RESOLUCIÓN DM NÚMERO

“Por medio la cual se modifica la Resolución 0432 de 2021 “Por medio de la cual se aprueba el Plan Especial de Manejo y Protección del Bien de Interés Cultural del ámbito nacional denominado Teatro Amira de la Rosa y su zona de influencia, ubicado en la ciudad de Barranquilla, Departamento del Atlántico”

EL MINISTRO DE CULTURA

Imagen 6. Plantas arquitectónicas y sección longitudinal del TAR, donde se muestran las zonas planteadas por el PEMP.

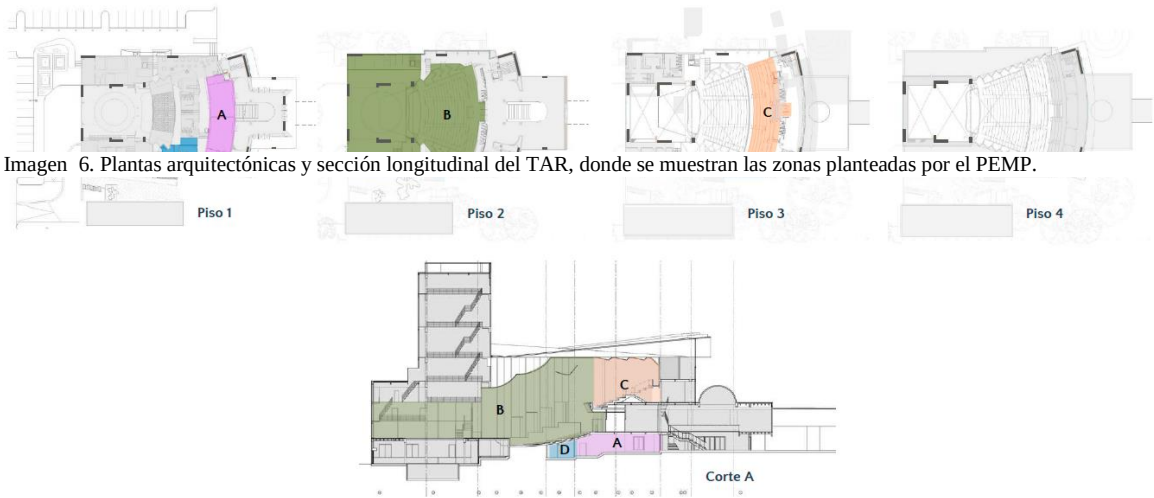
El PEMP plantea en el **Artículo 64 la demolición de la gradería del balcón para ubicar allí la sala alterna que se requiere**; no obstante, para el equipo a cargo, la solución planteada en el PEMP, “presenta inconvenientes con el correcto funcionamiento de la Sala Principal y la Sala Alterna”¹. Dentro de esos inconvenientes se encontraron implicaciones estructurales, funcionales y formales, acústicas, tipológicas y patrimoniales, así como económicas.

ART 64. El PEMP propone y reglamenta la construcción de la sala alterna en el actual balcón del teatro.

A continuación, se explica cada uno de los inconvenientes identificados según el diagnóstico detallado integral.

Imagen 7. Sección del balcón donde el PEMP propone la sala alterna.

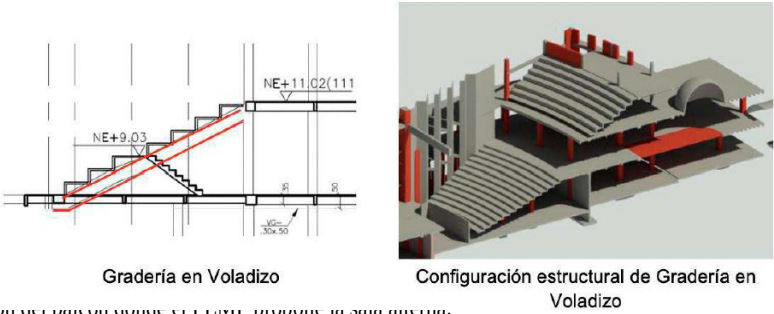
El PEMP como se encuentra planteado, propone utilizar la gradería del palco superior como la nueva sala alterna; no obstante, el balcón donde el PEMP propone la sala alterna, es en voladizo, el cual es soportado por columnas posteriores donde las gradas funcionan como tensores que soportan la carga de la punta de las graderías. Por lo anterior, se considera totalmente inconveniente una intervención agresiva en esa zona, debido al riesgo que eso podría implicar.

La localización de la sala alterna de acuerdo con el PEMP es en el voladizo. Las gradas funcionan como tensores que soportan la punta de las graderías. No es conveniente realizar una intervención agresiva o la eliminación de la grada, debido al riesgo que implica el intervenir la zona mencionada.

Imagen 8. Sección arquitectónica de análisis acústico.

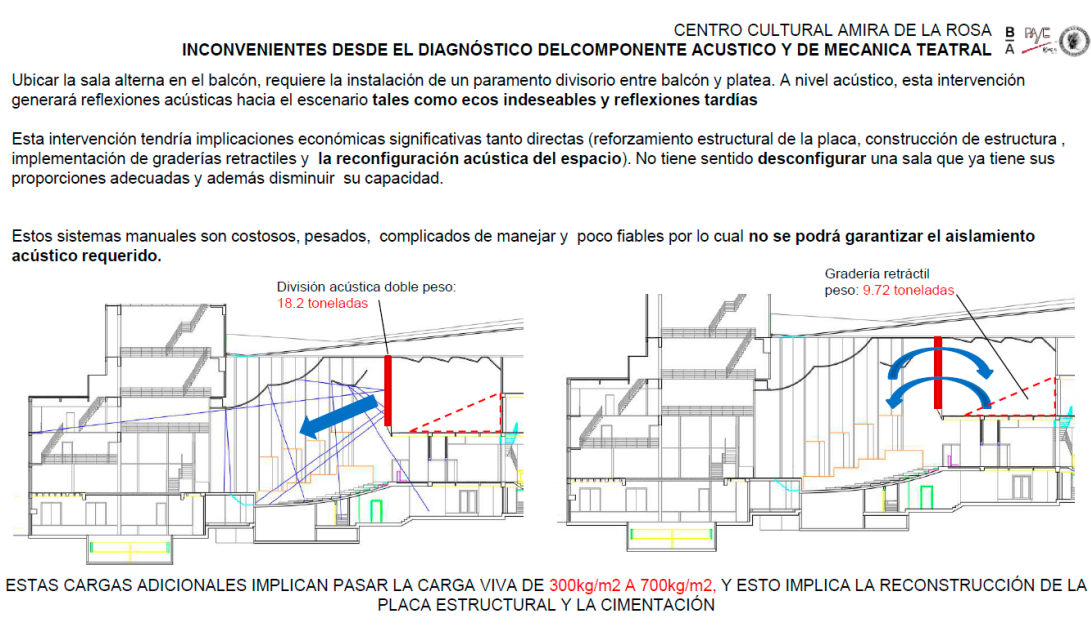
Debido a la ubicación planteada por el PEMP en el balcón, la sala alterna requiere de la instalación de un paramento que divida el balcón y la platea; sin embargo, la intervención de este elemento produciría afectaciones tanto en la nueva sala alterna, como en la sala principal; afectando, además, la morfología actual del espacio y sus proporciones, disminuyendo también su capacidad.

Imagen 9. Inconvenientes formales y funcionales.

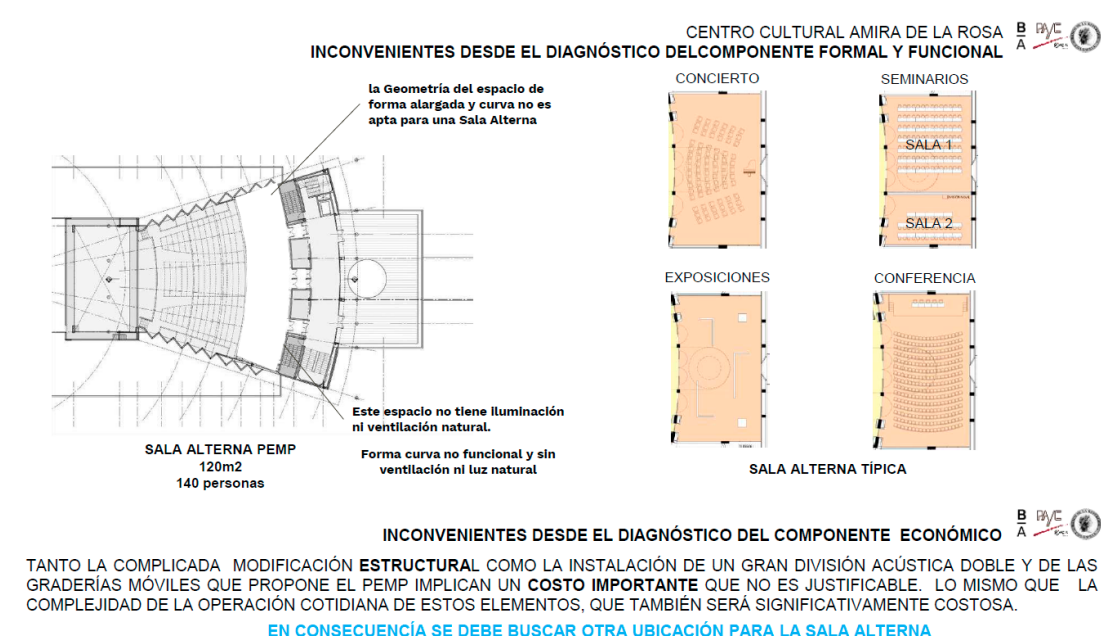
En cuanto a la forma y la función, es ideal que una sala alterna típica cuente con un espacio de proporciones rectangulares, la cual pueda ser dividida en dos o tres zonas con el fin de poder llevar a cabo diferentes usos; sin embargo, el espacio propuesto por el PEMP es una zona cóncava, la cual no cuenta con las proporciones adecuadas (28 m x 8,4 m) para realizar una agenda cultural continua, y tampoco cuenta con iluminación ni ventilación natural.

Imagen 12. Plantas arquitectónicas que muestran el espacio de acceso liberado de la escalera central.

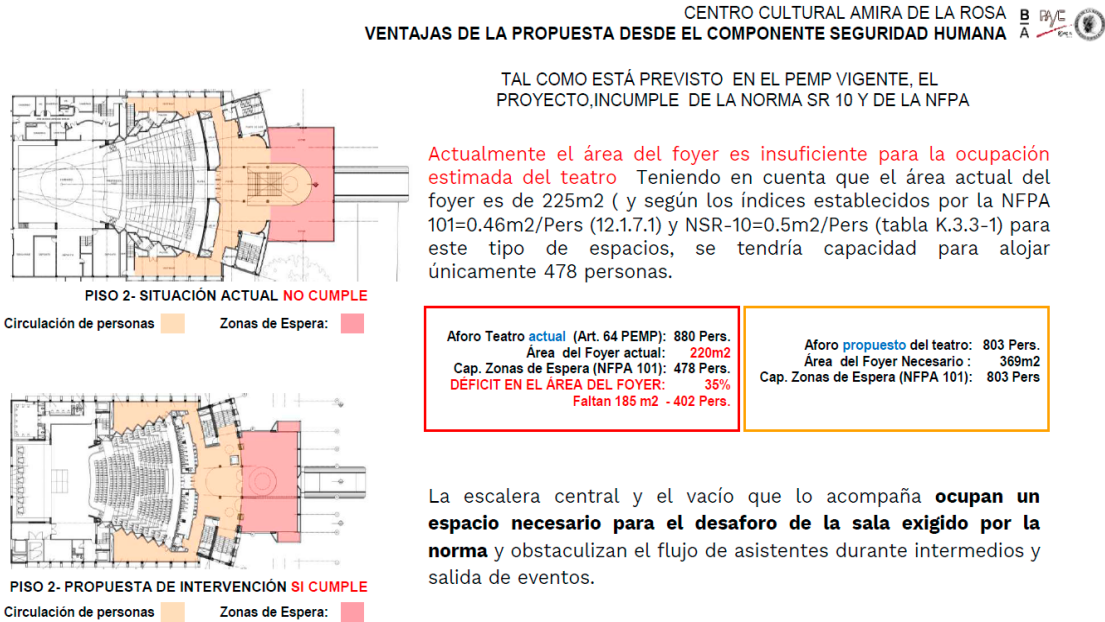
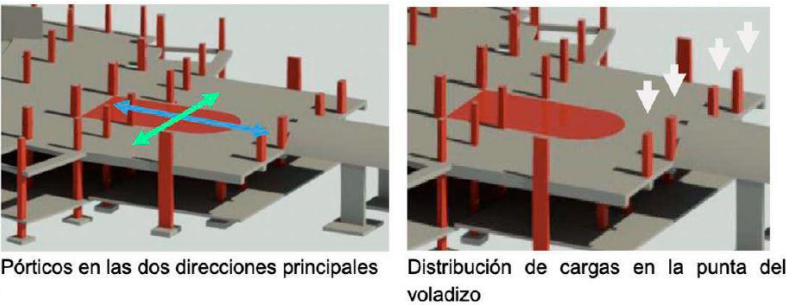
En este componente el espacio del foyer cumple la función de generar una zona de espera, la cual se usa para la ubicación de las personas durante los intermedios de las funciones y el desahorro de sala; no obstante, el área del foyer actual es insuficiente para la ocupación estimada del teatro, y no cumple con las normas (NSR -10 y NFPA).

Asimismo, actualmente el área del foyer es insuficiente para la ocupación estimada del teatro debido al vacío generado por la escalera central, dado que ésta y el vacío, ocupan un espacio que es imperativo para el desahorro de la sala exigido por la norma, y que obstaculiza las circulaciones en intermedio y

salida de los asistentes. Por todo lo anterior, se concluye que **la liberación de la escalera central** genera un foyer que **sí cumple** con la norma exigida.

Imagen 14. Planta arquitectónica con Sala Alterna liberada.

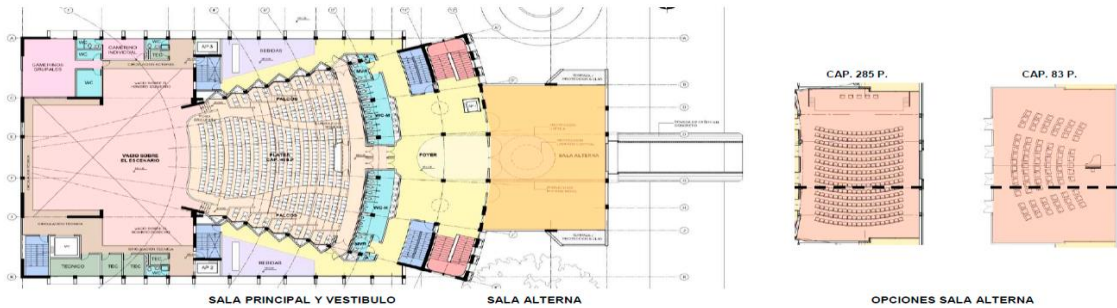
Dado lo anterior, se solicitó la modificación de los Artículos 64, 48 y 60, con el objetivo de localizar la Sala Alterna en el dónde actualmente se ubica la escalera central.

EN CONSECUENCIA SOLICITAMOS LA MODIFICACION DE LOS ARTÍCULOS 64, 48 Y 60, CON EL FIN DE LOCALIZAR LA SALA ALTERNA EN EL LUGAR QUE ACTUALMENTE SE ENCUENTRA LA ESCALERA CENTRAL, Incluyendo otros artículos de orden general para asegurar la coherencia de la resolución.

Imagen 37. Plantas arquitectónicas de los cuatro pisos con la propuesta de intervención.

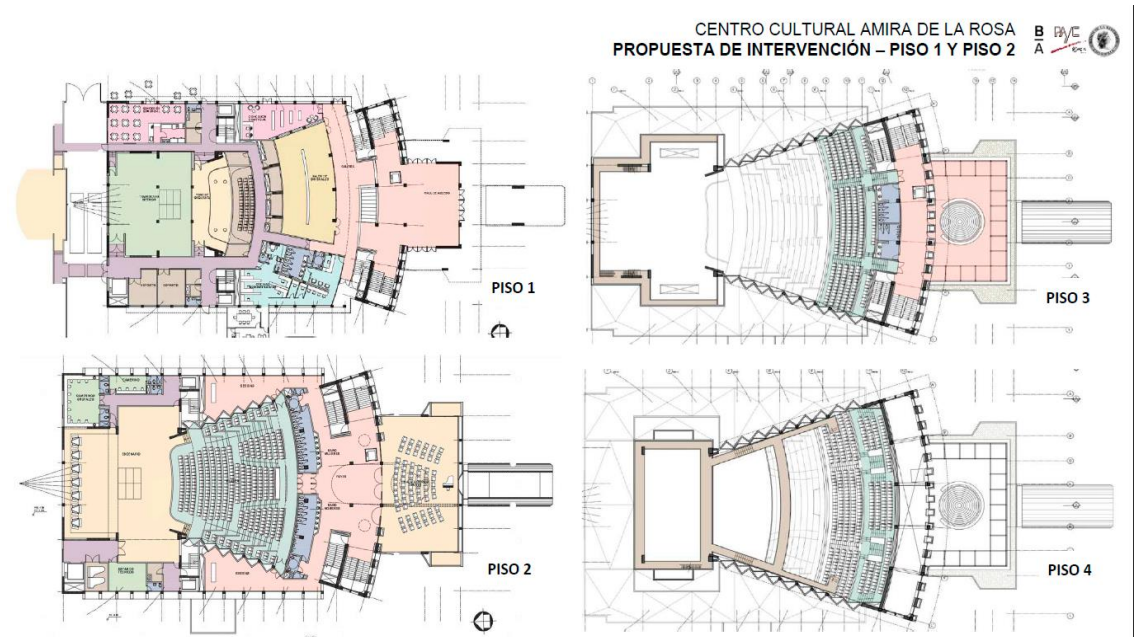
Por lo expuesto anteriormente, se solicita, la modificación de: **el Artículo 64; Artículo 60; Artículo 62 y artículo 48, los cuales limitan la posibilidad de la liberación de la escalera. Al igual que modificaciones menores en los Artículos 55, 52, 57, que imposibilitan llevar a cabo las modificaciones planteadas respecto a la mejora de la acústica. Sumado a lo anterior, también se propone modificar el Artículo 83 y el Artículo 100.**

Imagen 20. Sección longitudinal con la propuesta de intervención.

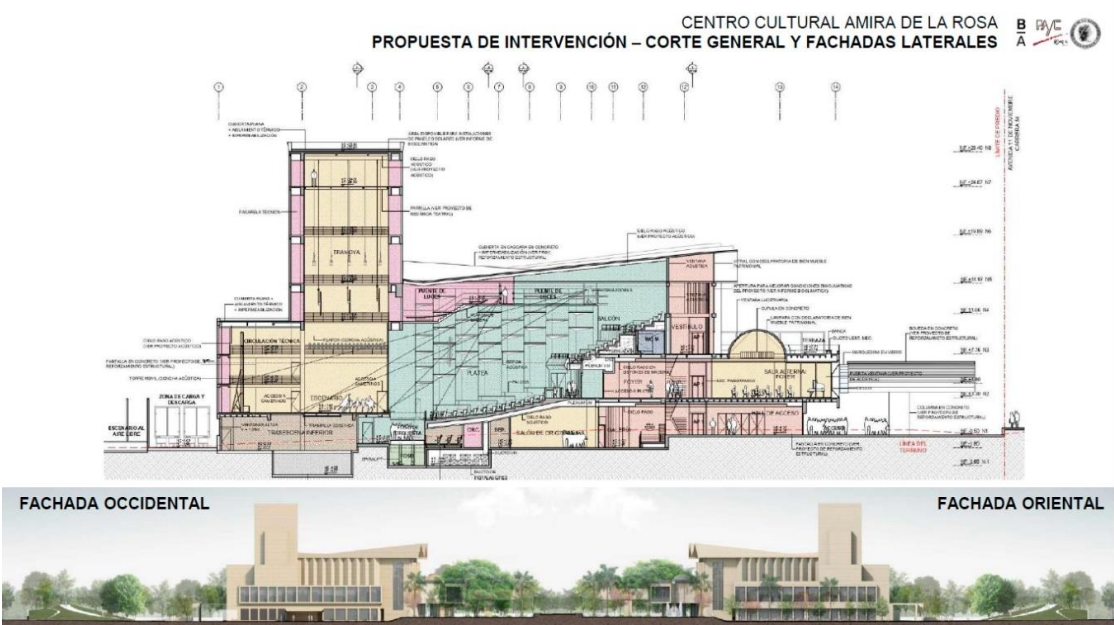
En la propuesta de intervención de fachada, se comentó que el proyecto planteará la restitución de los vanos clausurados correspondientes al diseño original de los años 60.
